女川原子力発電所 2 号炉  
内部溢水の影響評価について  
審査会合における指摘事項の回答

平成 27 年 5 月 14 日

東北電力株式会社

図 1.1 評価プロセス

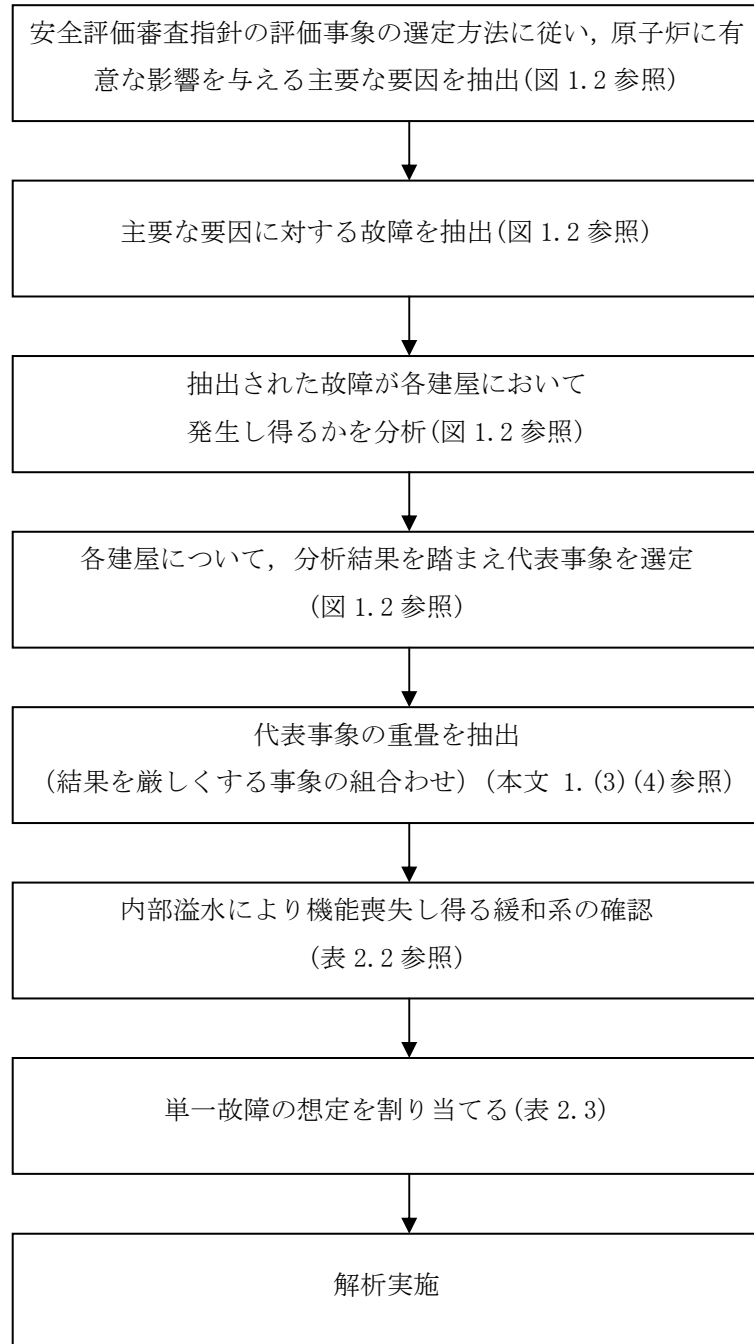
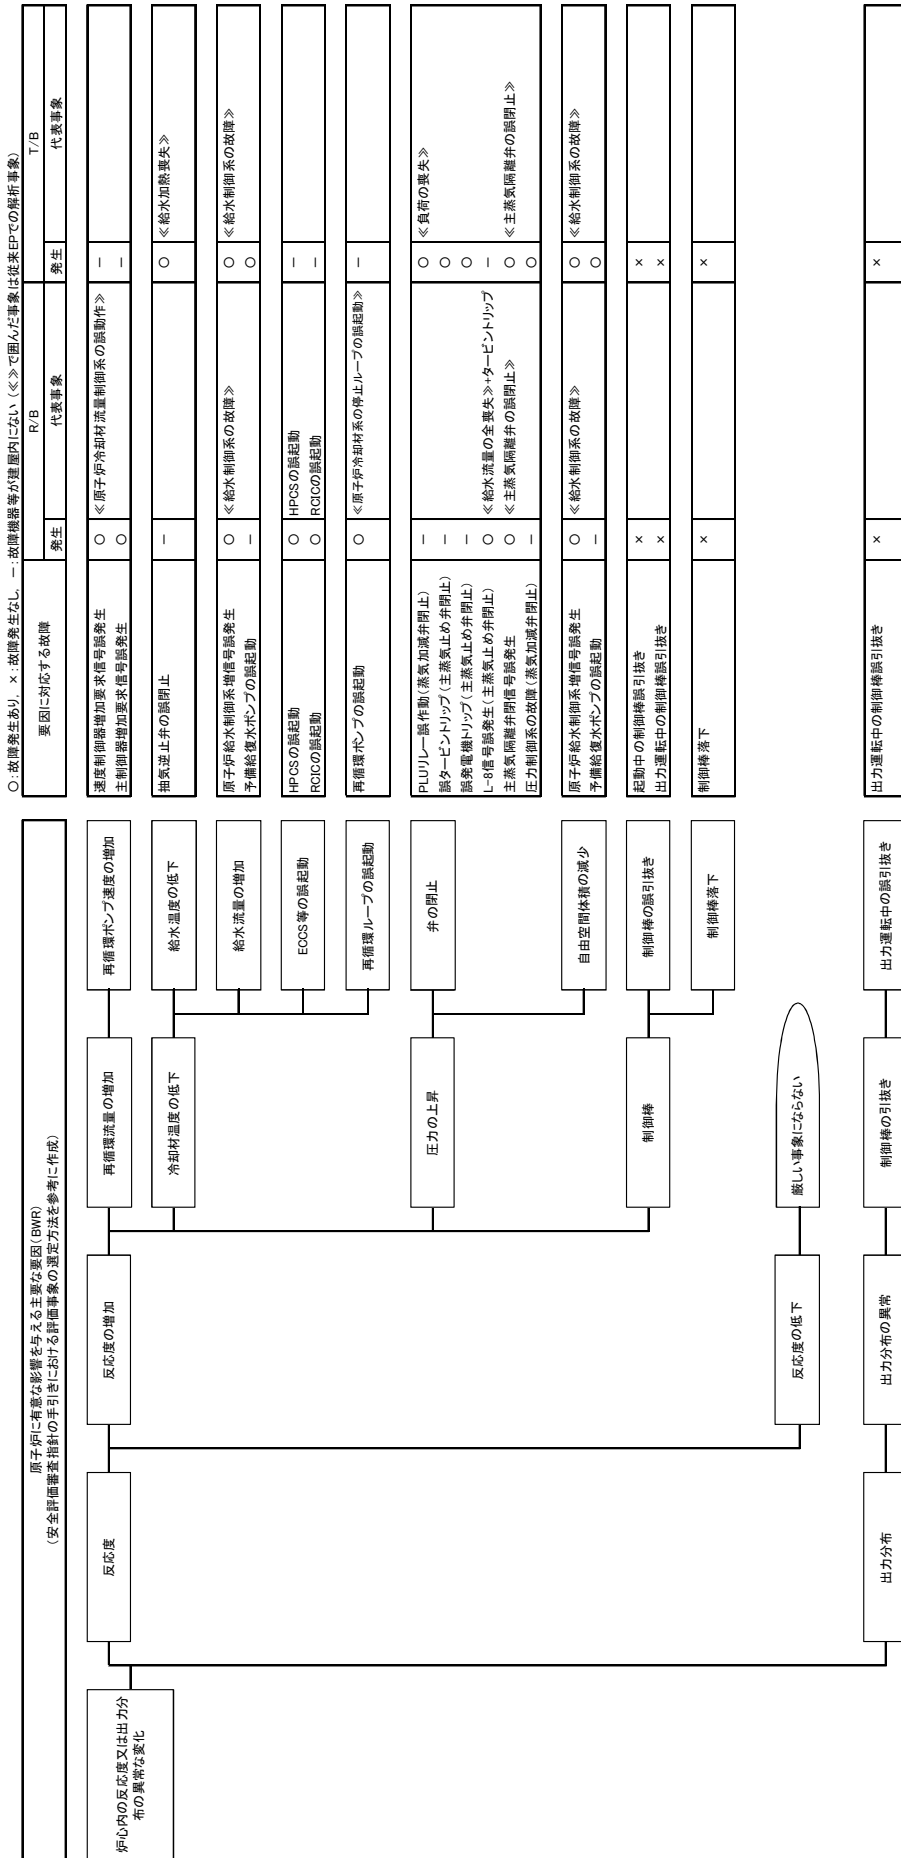
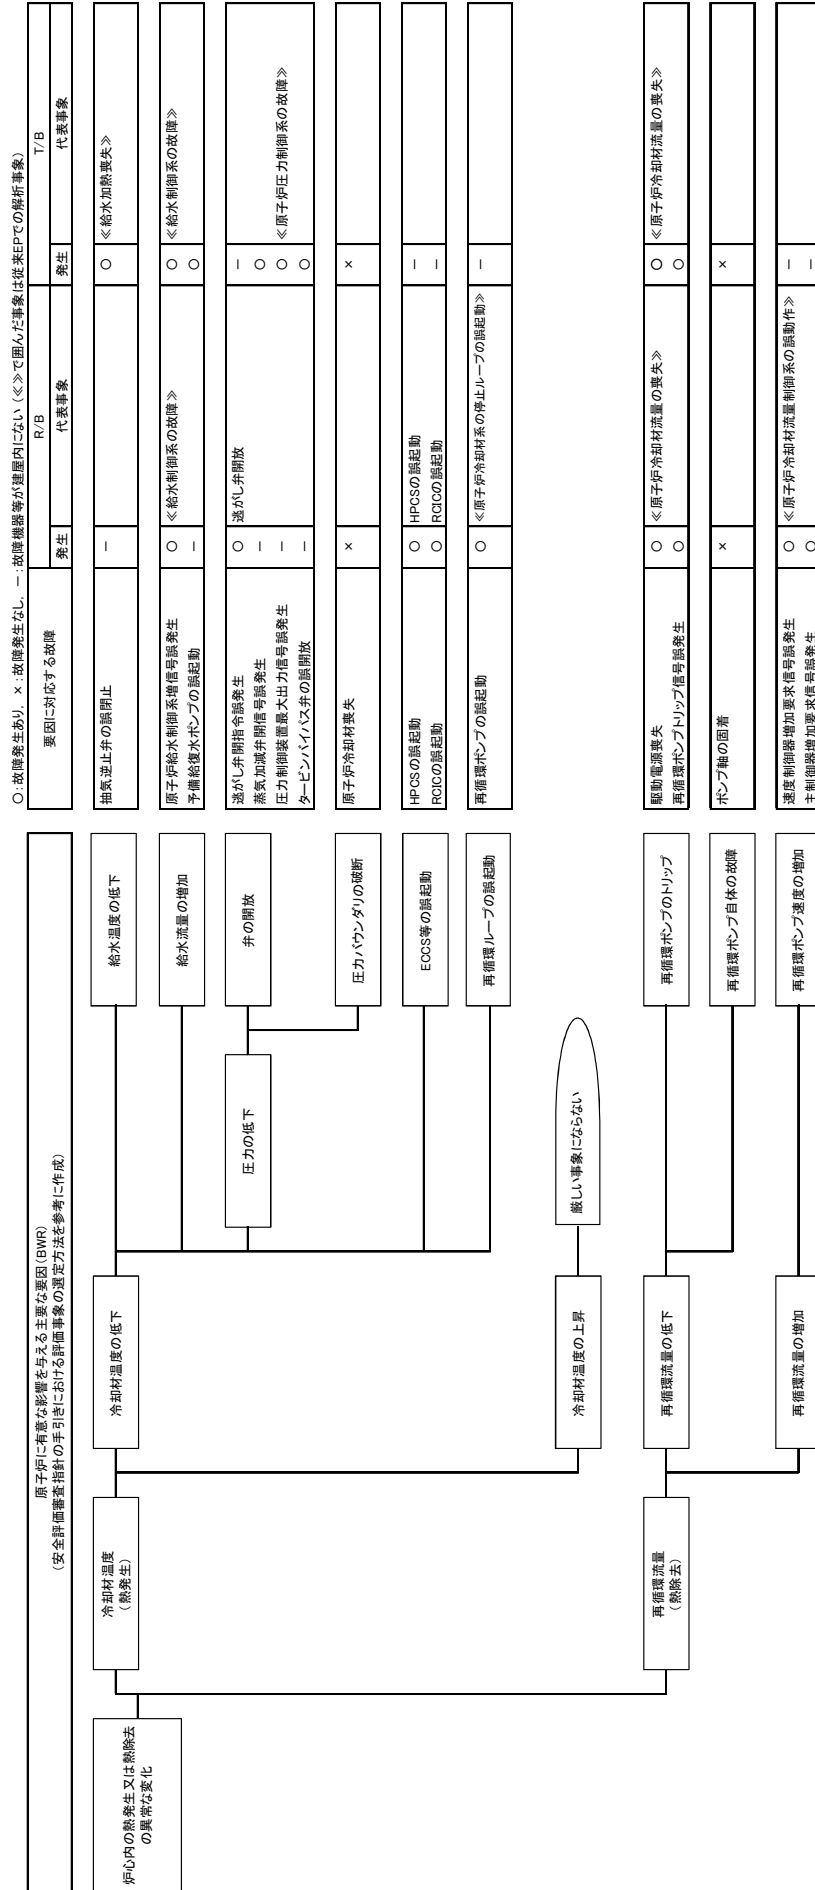
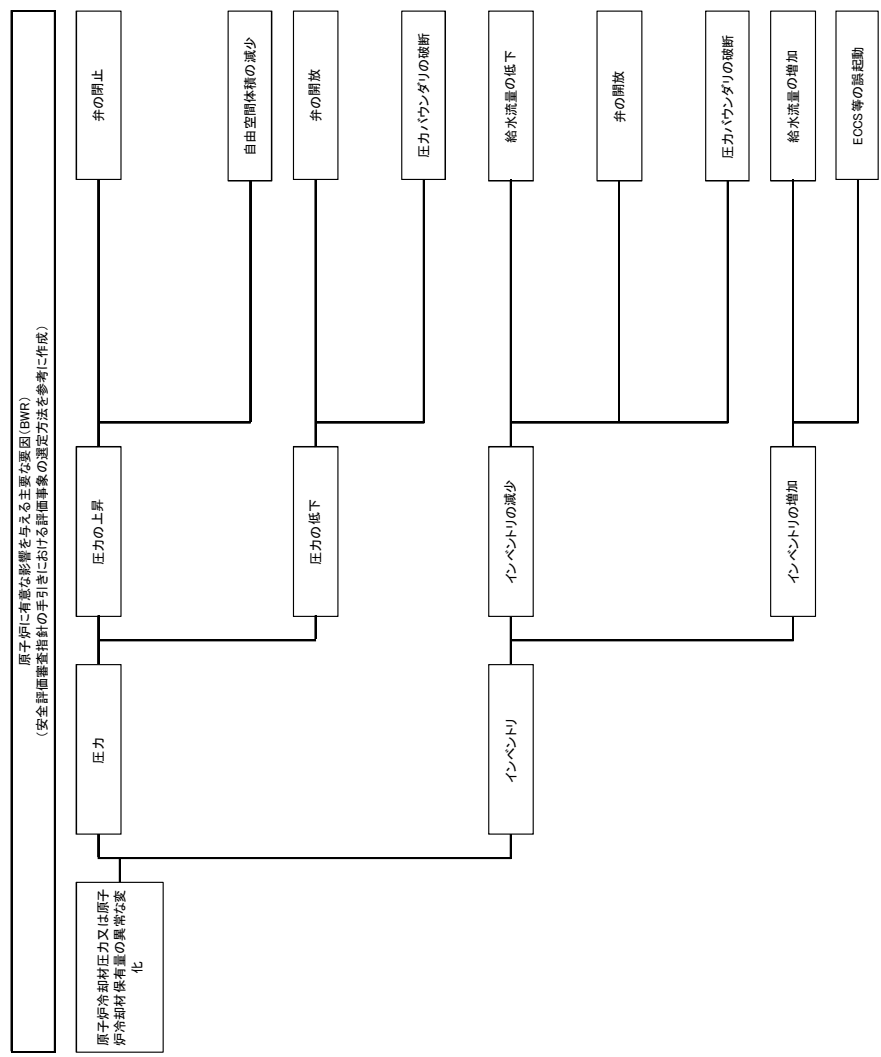
溢水により原子炉に外乱が及ぶ事象の選定について、網羅的に検討すること。また、当該事象に対して、単一（ランダム）故障と溢水による故障の2つの故障を想定しても、緩和系の機能が失われないことを説明すること。

溢水に対する安全上重要な機器の独立性の確保（第12条）や溢水起因で異常な過渡変化や設計基準事故が発生した場合の単一故障の方考え方など、防護対象機器の抽出の過程を整理して説明すること。

内部溢水により原子炉に外乱が及ぶ場合について重畳事象も含め、どのような事象が起こる可能性があるかを分析した。また、発生する事象に対して単一故障を想定した場合の事象収束及び安全停止の可否について解析的に確認を行い、原子炉が安全停止を維持できることを確認した。

評価事象選定から解析評価までのプロセスを図 1.1 に示す。また、図 1.2 に異常状態のカテゴリ一別に要因分析・外乱分析を行い、各区画において起こり得る事象を選定した結果を示す。

図 4.1 R/B における事象推移のフローチャート

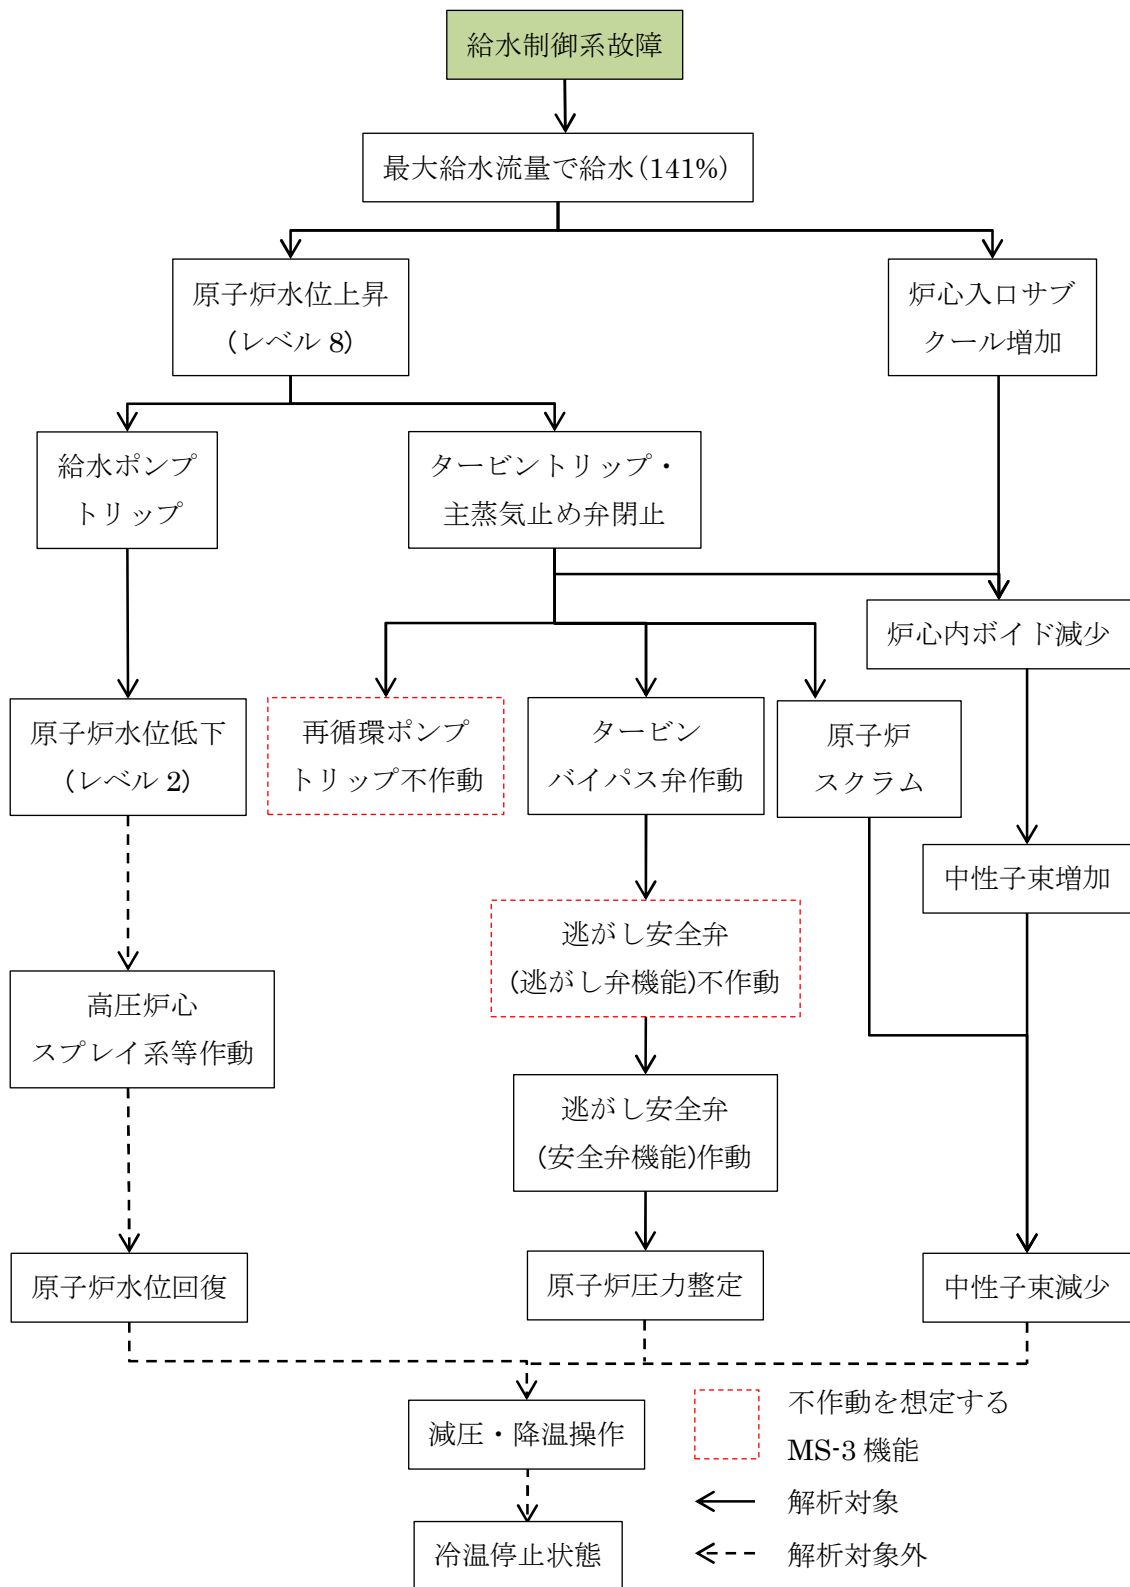
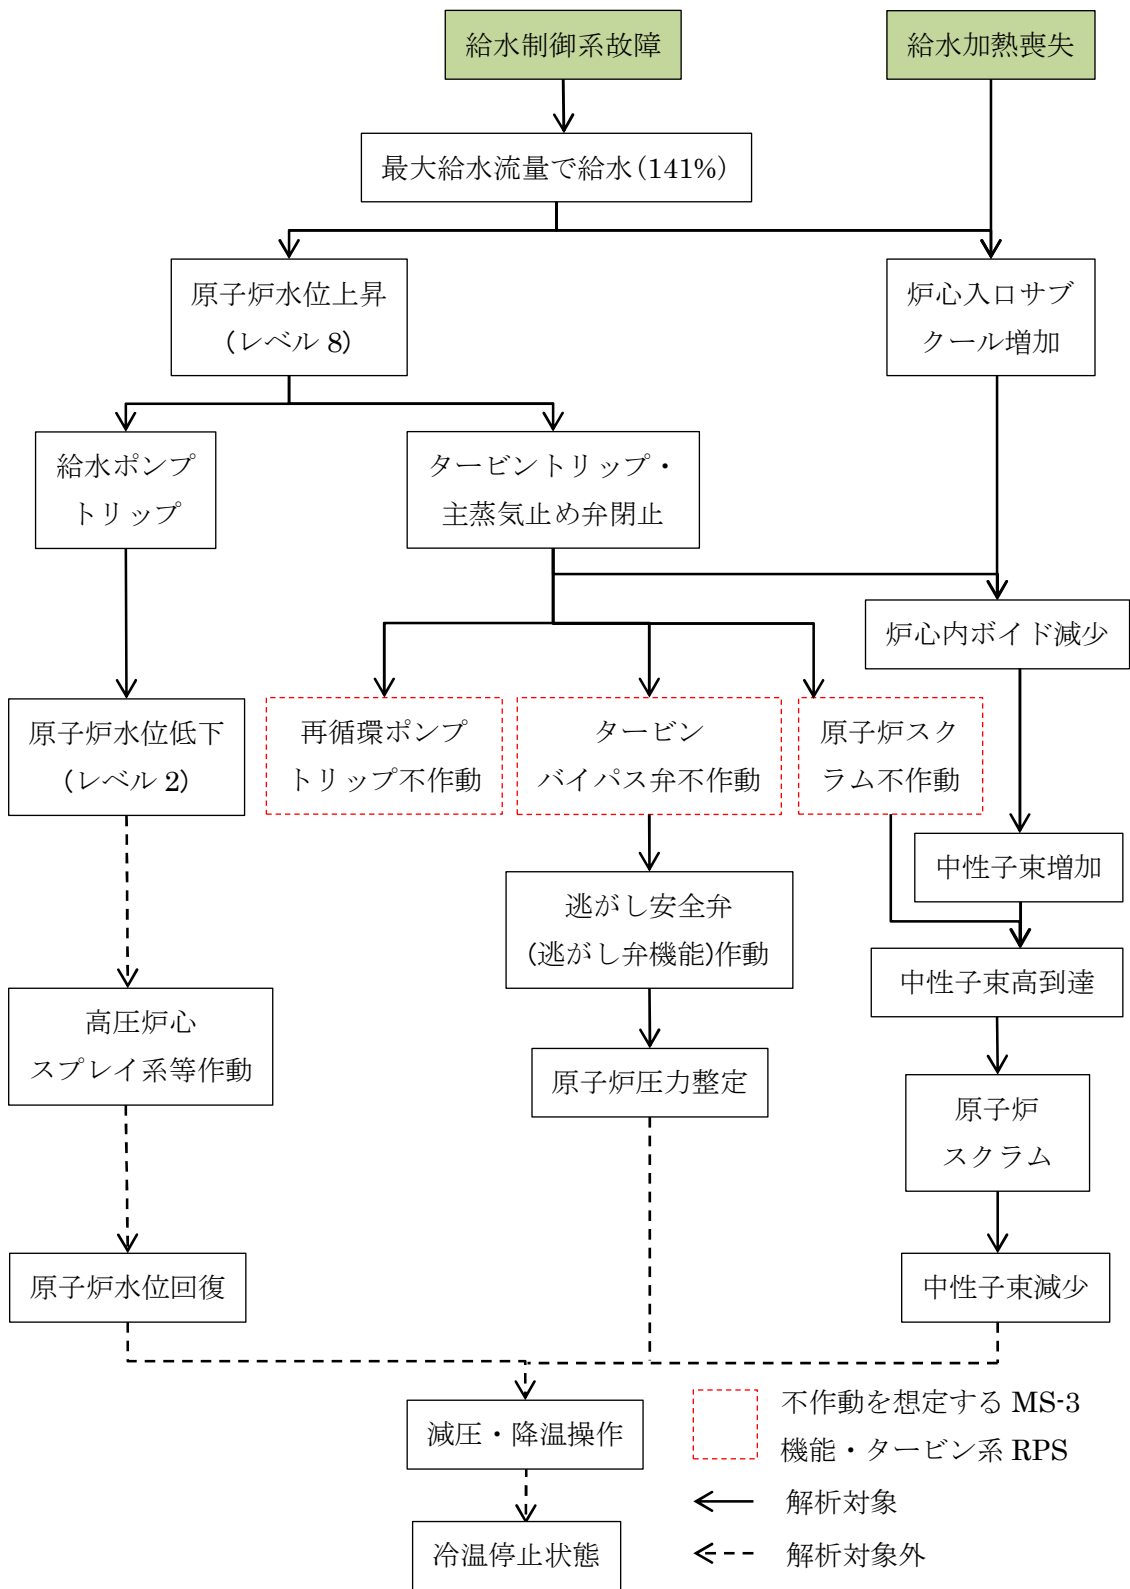
内部溢水時の過渡解析及び事故解析（添付十）において、単一故障の想定の方考え方を明確に文書で示すこと。

内部溢水を起因として原子炉に外乱が発生した場合の防護の方考え方を説明すること。

R/B 及び T/B での事象、それぞれの結果について事象推移のフローチャート (図 4.1, 図 4.2), 解析結果を表 4.1, 図 4.3~図 4.10 に示す。

以上より、内部溢水を起因として発生する可能性のある過渡的な事象に対して、単一故障を想定しても、影響緩和系により事象は収束し、原子炉が安全停止を維持できることを確認した。
